**AVIS RELATIF À LA PROTECTION
CONTRE LES EVENTUELS EFFETS NOCIFS ET NUISANCES
PROVOQUÉS PAR LES RAYONNEMENTS NON IONISANTS
GÉNÉRÉS PAR DES ANTENNES ÉMETTRICES STATIONNAIRES**

Commune : PERWEZ - Exploitant : PROXIMUS

Référence exploitant : 81PER_00

Rapport n° 3551 / 2023

Figure 1 : Vue en plan des lieux de séjour et des points de contrôle

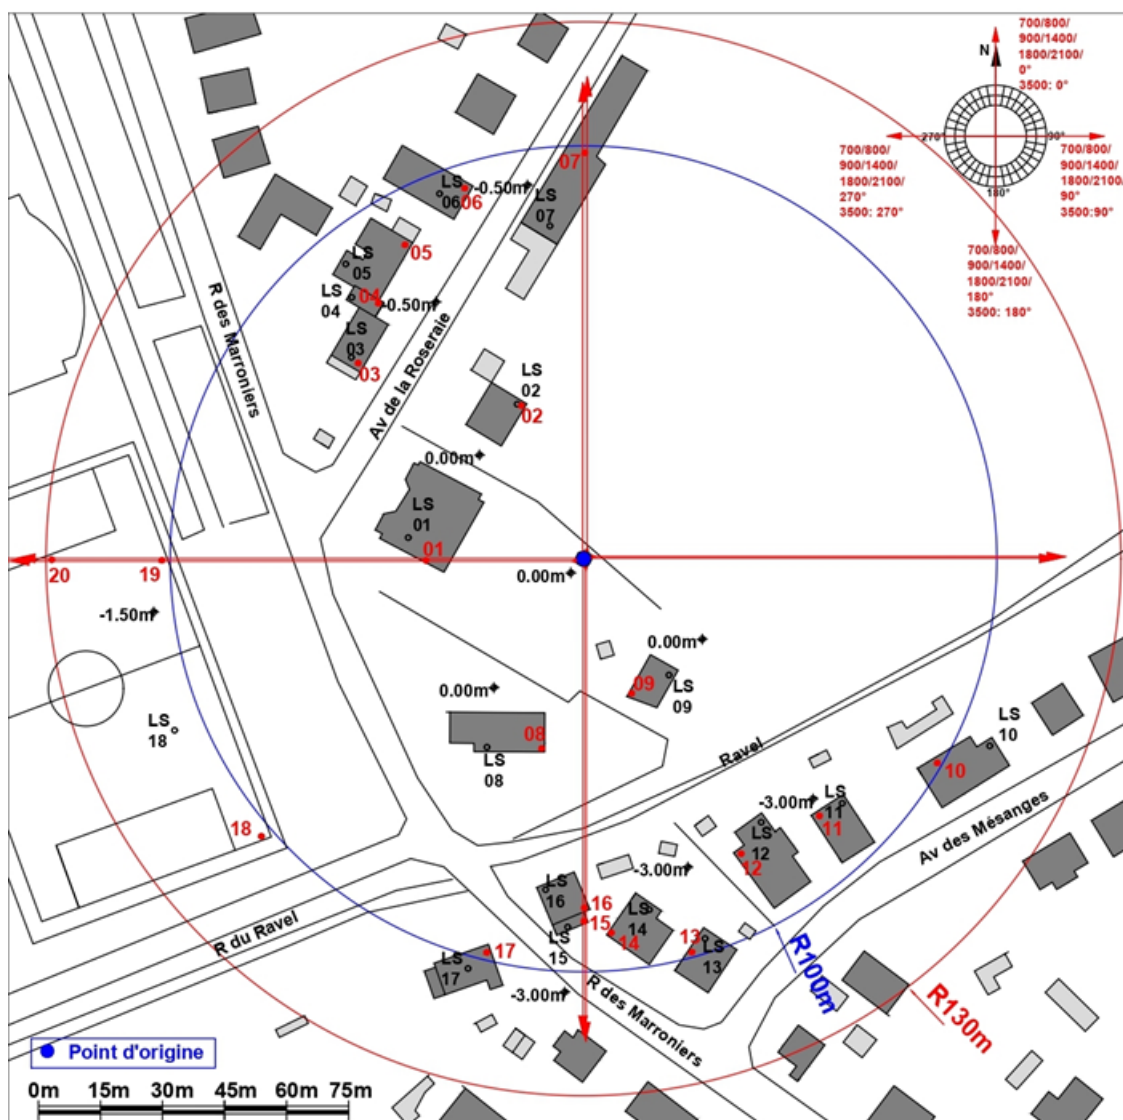
Les fréquences d'émission, la puissance rayonnée par chacune des antennes et leur gain permettent de déterminer le rayon de la zone à analyser. Tout dépassement de la limite par installation est exclu en dehors de cette zone. Le tableau 2 reprend les 35 LS² pour lesquels l'indice d'exposition est le plus élevé. Les différentes colonnes indiquent :

- le numéro du point de contrôle repris sur un des plans de la figure 1;
- le numéro du LS dans lequel se trouve le point de contrôle de la 1^{ère} colonne ;
- l'atténuation d'obstacle prise en compte pour le calcul de l'indice d'exposition dans le LS ;
- le résultat du calcul de l'indice d'exposition.

N° point de contrôle	LS	Atténuation (dB)	Indice d'exposition relatif à la limite par installation IE_i
20	LS18	0,0	0,305
7	LS07	3,0	0,115
19	LS18	0,0	0,077
6	LS06	3,0	0,066
18	LS18	0,0	0,044
13	LS13	3,0	0,041
17	LS17	3,0	0,039
16	LS16	3,0	0,035
15	LS15	3,0	0,031
1	LS01	3,0	0,030
10	LS10	3,0	0,030
14	LS14	3,0	0,030
8	LS08	3,0	0,027
2	LS02	3,0	0,021
12	LS12	3,0	0,019
3	LS03	3,0	0,019
5	LS05	3,0	0,019
9	LS09	3,0	0,017
4	LS04	3,0	0,016
11	LS11	3,0	0,016

En ce qui concerne les antennes de l'installation mentionnées dans le tableau 1, la distance maximale à laquelle la limite pourrait être atteinte, à l'extérieur, est égale à 90,2 m. S'il n'y a pas de LS à une distance inférieure, les antennes respectent forcément la limite d'immission.

Dans le cas des LS situés à l'intérieur des bâtiments, une atténuation d'obstacle est prise en compte et il en résulte que la distance maximale à laquelle la limite pourrait être atteinte se réduit à 63,9 m.

Les résultats de l'évaluation décrite au paragraphe 4 indiquent que les antennes émettrices stationnaires de l'installation faisant l'objet du présent avis ne produisent pas, dans un lieu de séjour, un rayonnement électromagnétique maximum supérieur aux limites fixées à l'article 4 du décret.

Figure 2 : Vue en plan des installations d'antennes dans un rayon de 300 mètres autour de l'installation faisant l'objet de la demande d'avis

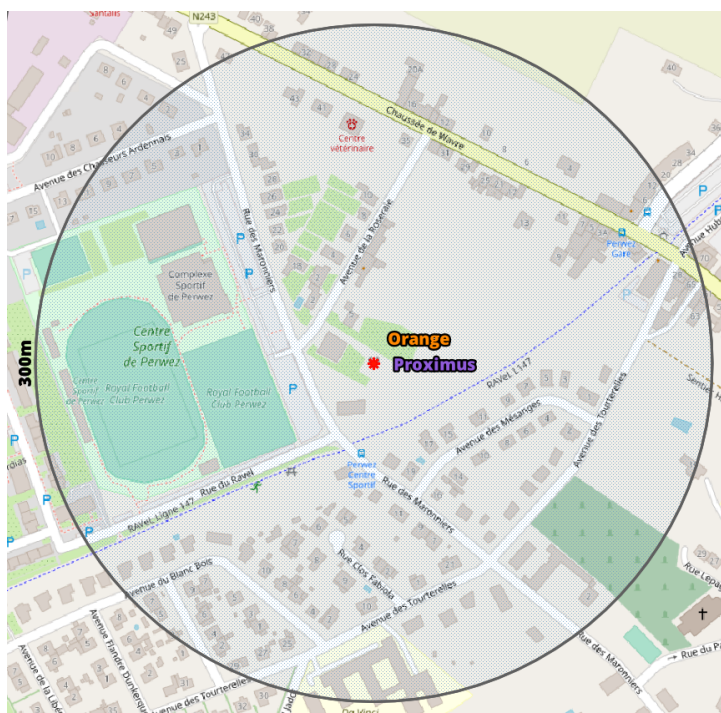
Le plan en projection verticale de la figure 2 indique la localisation des antennes actives éventuelles visées par le décret et situées dans un rayon de 300 mètres autour de l'installation référencée dans le paragraphe 2. Les données de localisation de ces antennes et les avis correspondant sont accessibles via le cadastre en ligne des antennes émettrices stationnaires⁶.

Compte tenu du nombre d'installations localisées dans la figure 2, il apparaît que l'intensité du rayonnement électromagnétique généré, dans les lieux de séjour situés à proximité de l'installation référencée dans le paragraphe 2, par l'ensemble des antennes émettrices stationnaires de l'ensemble des exploitants du même site d'antennes émettrices stationnaires respecte la limite fixée à l'article 4, § 2 du décret.
